Additif 47: Règlement No 48

Révision 6 - Amendement 4

Complément 6 à la série 04 d'amendements - Date d'entrée en vigueur: 30 janvier 2011

Prescriptions uniformes relatives à l'homologation des véhicules en ce qui concerne l'installation des dispositifs d'éclairage et de signalisation lumineuse

«Figure 1a
Arrière

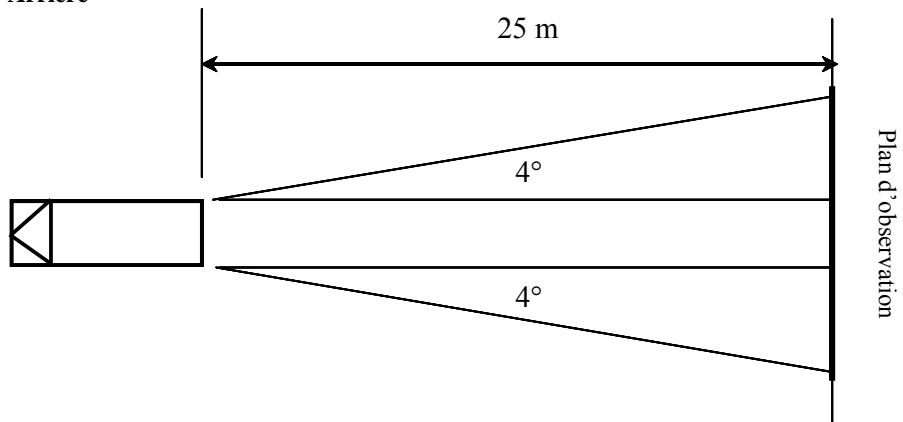
Annexe 11, modifier les figures comme suit:

«6.21.5.1 Pour les marquages à grande visibilité arrière et avant (voir l'annexe 11, fig. 1a et 1b), le plan d'observation est perpendiculaire à l'axe longitudinal du véhicule, situé à 25 m de l'extrémité du véhicule et limité:».
